II/360 Velké Meziříčí - JV obchvat 2. část		DSP
OBJEDNATEL: Kraj Vysočina Žižkova 1882/57 586 01 Jihlava		
PROJEKTANT: SPOLEČNOST "SHP + SHB - Velké Meziříčí" HLAVNÍ INŽENÝR PROJEKTU: Ing. Zbyněk Lazar 	VEDOUcí SPOLEČNÍK SPOLEČNOSTI:  Stráský, Hustý a partneři s.r.o. Bohunická 50 619 00 Brno

II/360 Velké Meziříčí – JV obchvat, 2. část

E.2 Doklady o projednání dokumentace, seznam dokladů

Situace křižovatek

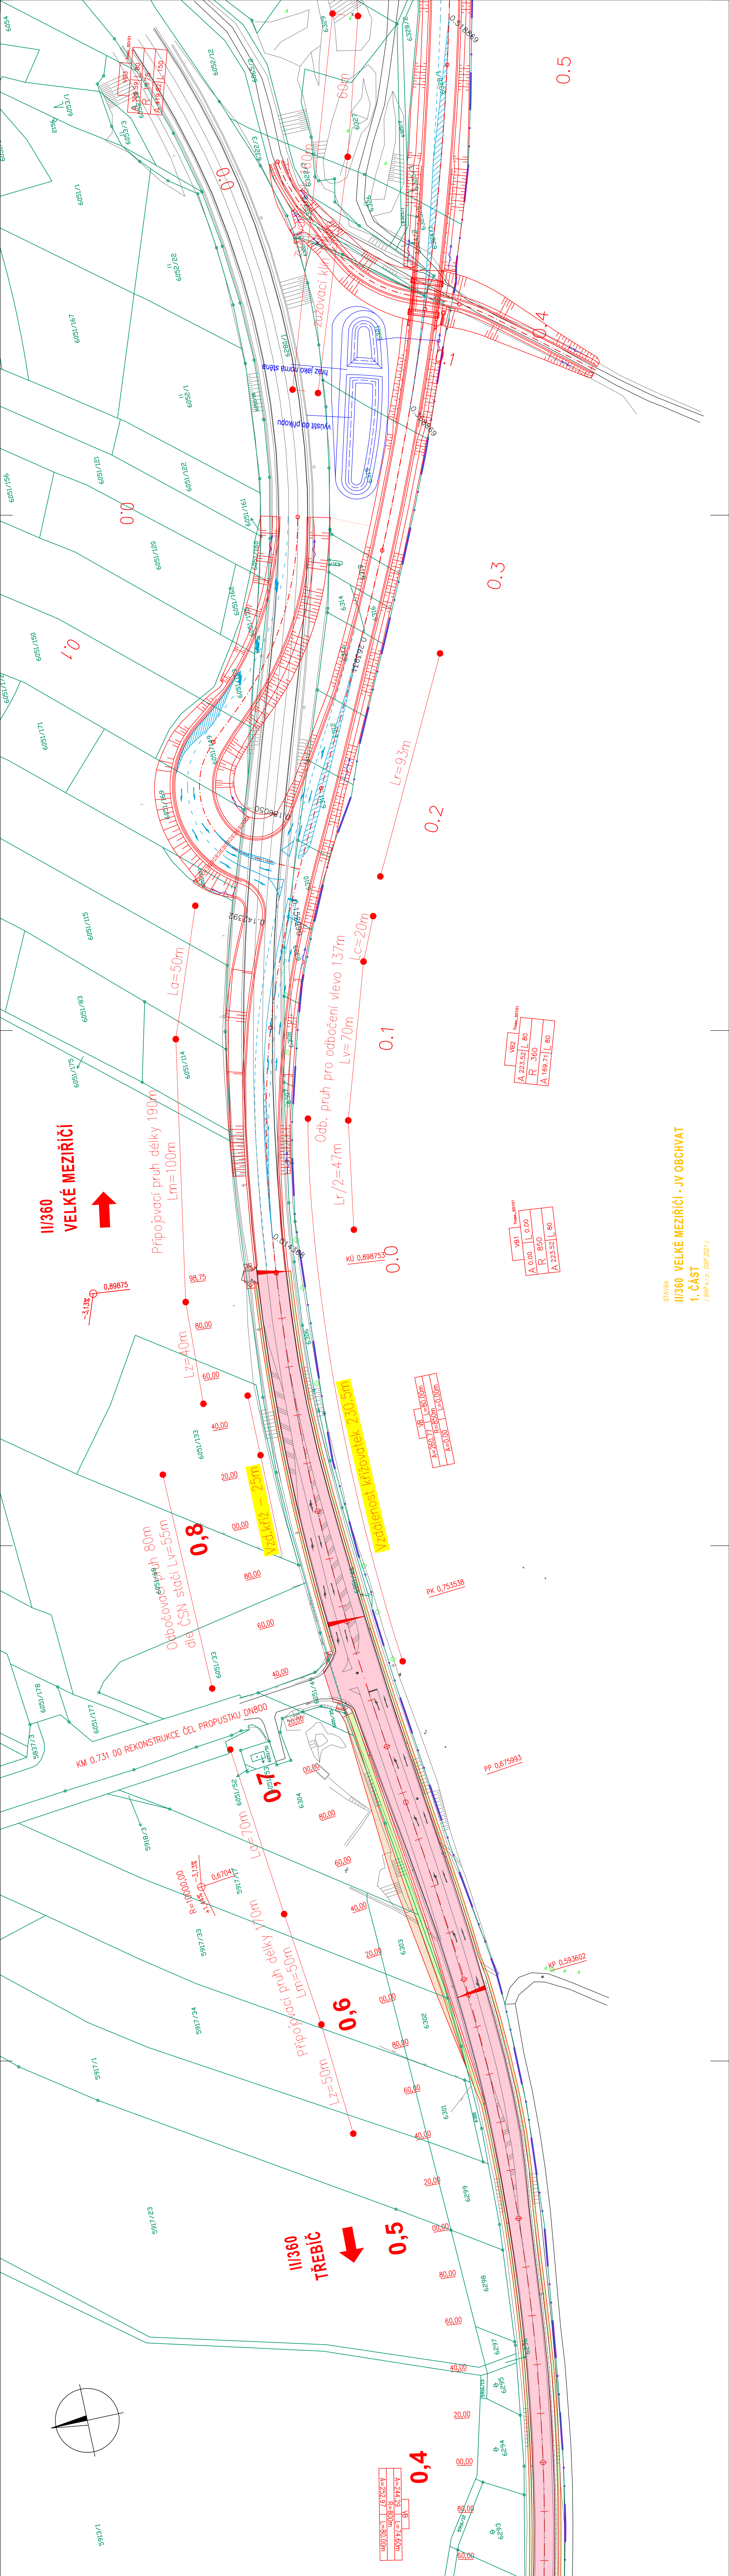
Zástupce Policie ČR požaduje doplnit normový připojovací pruh z MK směrem k nové okružní křižovatce (směr Třebíč). Právý odbočovací pruh ze silnice II/360 požaduje prověřit zda je v souladu s ČSN 73 6102. Důvodem doplnění přídatných pruhů je výhledová obytná zástavba kolem zmíněné místní komunikace a tím výhledové zvýšení provozu na uvedené křižovatce.

Projektant namítá, že styková křižovatka nevykazuje takové intenzity, aby bylo nutné doplnit připojovací pruh. Navíc poptávka po odbočení směrem na Třebíč (směr nová OK) je minimální. Podle ČSN 73 6102 odstavce 5.2.3.9.2 nevyplývá povinnost zřízení připojovacího pruhu. Vše je závislé na intenzitách provozu.

Policie ČR trvá na doplnění připojovacím pruhu alespoň v minimálních parametrech podle platné ČSN. Přítomní se tedy domluvili, že do projektu obchvatu VM bude doplněn nový stavební objekt připojovacího pruhu. Tento objekt bude v balíku změn oproti DUR, který projektant doplní k platné dokumentaci pro územní rozhodnutí. Ing. Juránek z Kraje Vysočina prověří zda je možné vyvlastnění pozemku až po vydání společného povolení či musí být projekt rozdělen na ÚR a SP.
